所内常設直流電源設備（3系統目）本文 比較表

柏崎刈羽 6, 7号炉（2022.8.23 提出）	女川2号炉 適合性審査許可後完本	女川2号炉 設置変更許可申請書 ※変更箇所のみ記載	差異理由
	<p>(3) 核燃料物質貯蔵用冷却設備の構造及び冷却能力</p> <p>(ii) 使用済燃料プールの冷却等のための設備</p> <p>使用済燃料プールの冷却機能又は注水機能が喪失し、又は使用済燃料プールからの水の漏えいその他の要因により当該使用済燃料プールの水位が低下した場合において使用済燃料プール内燃料体等を冷却し、放射線を遮蔽し、及び臨界を防止するために必要な重大事故等対処設備を設置及び保管する。</p> <p>使用済燃料プールからの大量の水の漏えいその他の要因により使用済燃料プールの水位が異常に低下した場合において、使用済燃料プール内燃料体等の著しい損傷の進行を緩和し、及び臨界を防止するために必要な重大事故等対処設備を設置及び保管する。</p> <p>使用済燃料プールの冷却等のための設備のうち、使用済燃料プールの冷却機能又は注水機能が喪失し、又は使用済燃料プールからの小規模な水の漏えいその他の要因により使用済燃料プールの水位が低下した場合においても使用済燃料プール内燃料体等を冷却し、放射線を遮蔽し、及び臨界を防止できるよう使用済燃料プールの水位を維持するための設備とし</p>	<p>五 発電用原子炉及びその附属施設の位置、構造及び設備 2号炉に関して記述を以下のとおり変更する。</p> <p>「ニ 核燃料物質の取扱施設及び貯蔵施設の構造及び設備」の記述を以下のとおり変更する。</p> <p>ニ 核燃料物質の取扱施設及び貯蔵施設の構造及び設備 「(3) 核燃料物質貯蔵用冷却設備の構造及び冷却能力」について、「(ii) 使用済燃料プールの冷却等のための設備」の記述を以下のとおり変更する。</p> <p>(3) 核燃料物質貯蔵用冷却設備の構造及び冷却能力</p> <p>(ii) 使用済燃料プールの冷却等のための設備</p> <p>使用済燃料プールの冷却機能又は注水機能が喪失し、又は使用済燃料プールからの水の漏えいその他の要因により当該使用済燃料プールの水位が低下した場合において使用済燃料プール内燃料体等を冷却し、放射線を遮蔽し、及び臨界を防止するために必要な重大事故等対処設備を設置及び保管する。</p> <p>使用済燃料プールからの大量の水の漏えいその他の要因により使用済燃料プールの水位が異常に低下した場合において、使用済燃料プール内燃料体等の著しい損傷の進行を緩和し、及び臨界を防止するために必要な重大事故等対処設備を設置及び保管する。</p> <p>使用済燃料プールの冷却等のための設備のうち、使用済燃料プールの冷却機能又は注水機能が喪失し、又は使用済燃料プールか

第10.1-3図 直流電源単線結線図

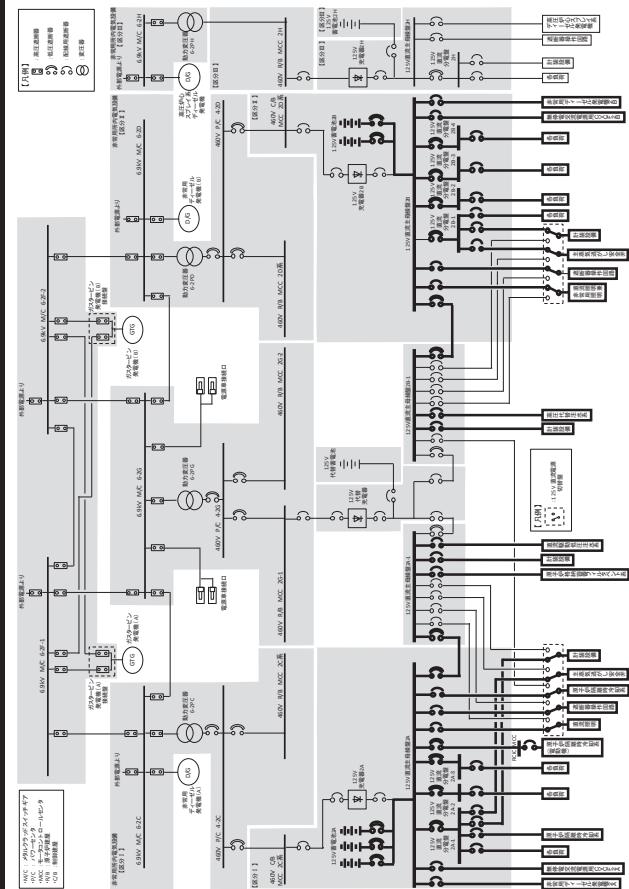
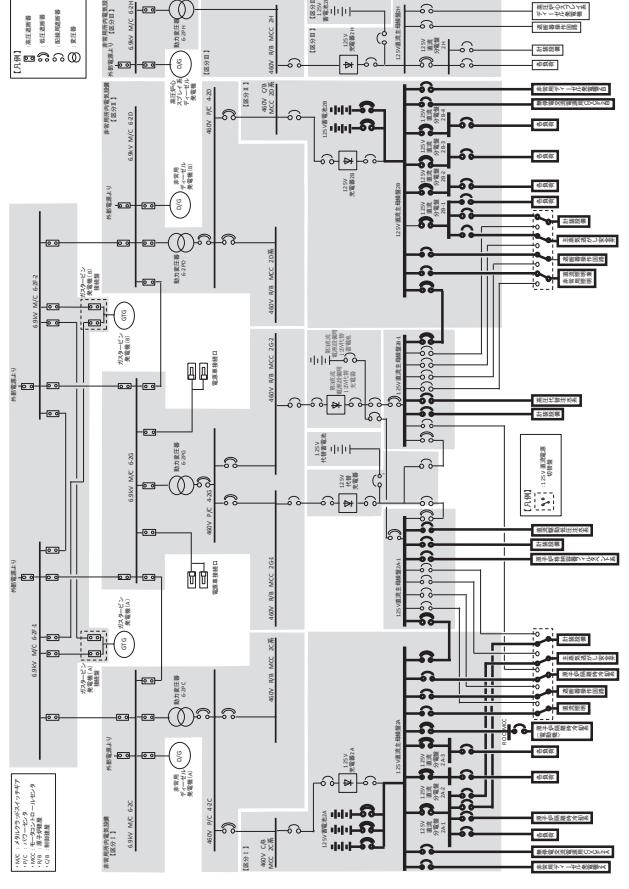
柏崎刈羽 6, 7号炉（2022.8.23提出）	女川2号炉 適合性審査許可後完本	女川2号炉 設置変更許可申請書 ※変更箇所のみ記載	差異理由
			設計の差異 ・申請号炉及び電源構成の差異

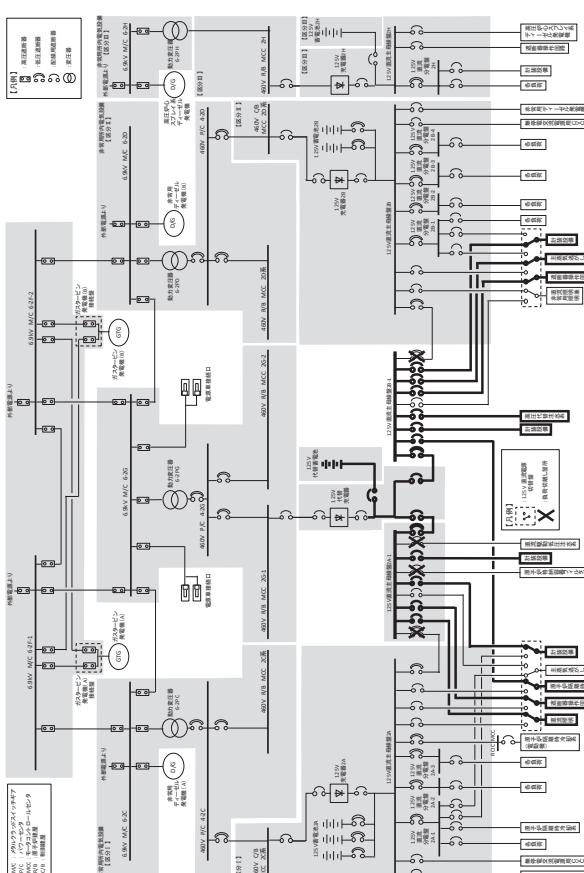
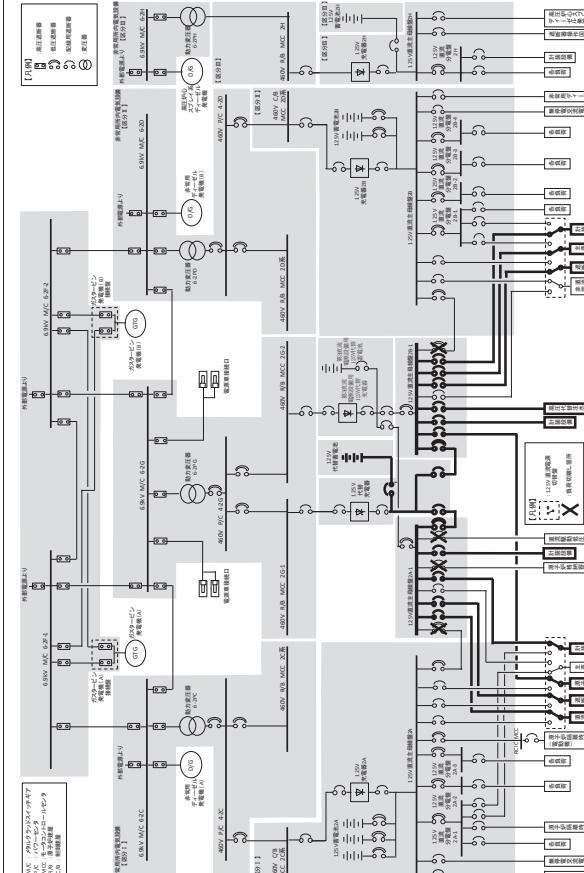
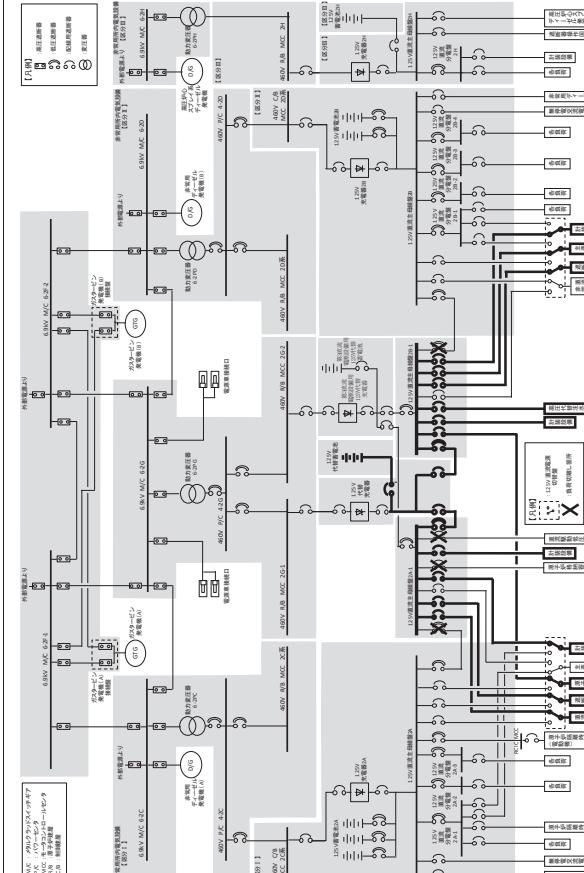
柏崎刈羽 6, 7号炉（2022.8.23 提出）	女川2号炉 適合性審査許可後完本	女川2号炉 設置変更許可申請書 ※変更箇所のみ記載	差異理由
			設計の差異 ・申請号炉及び電源構成の差異

第10.2-9図 代替電源設備系統概要図（所内常設直流電源設備（3系統目）による給電）（第3直流電源設備用 125V 代替蓄電池による給電）

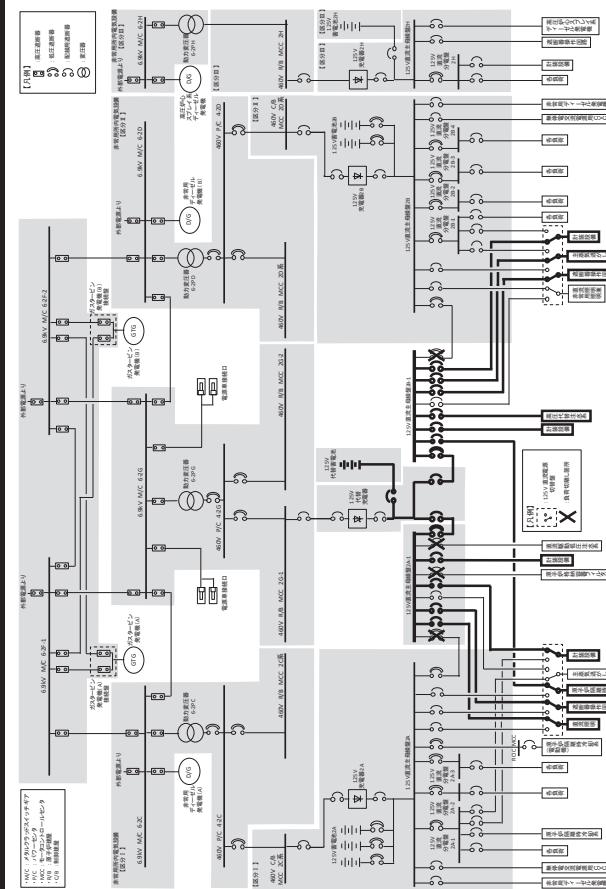
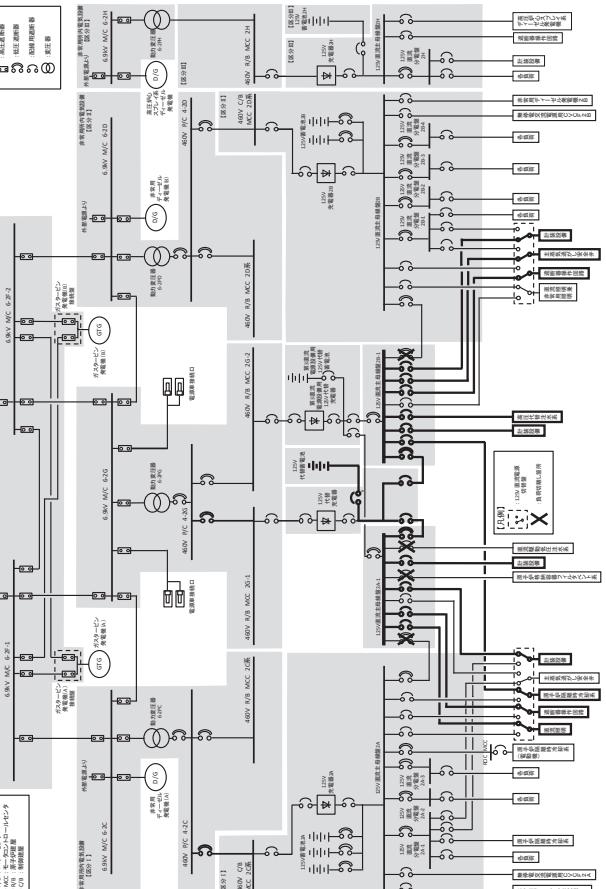
柏崎刈羽 6, 7号炉（2022.8.23 提出）	女川2号炉 適合性審査許可後完本	女川2号炉 設置変更許可申請書 ※変更箇所のみ記載	差異理由
			<p>設計の差異 ・電源構成の差異</p>
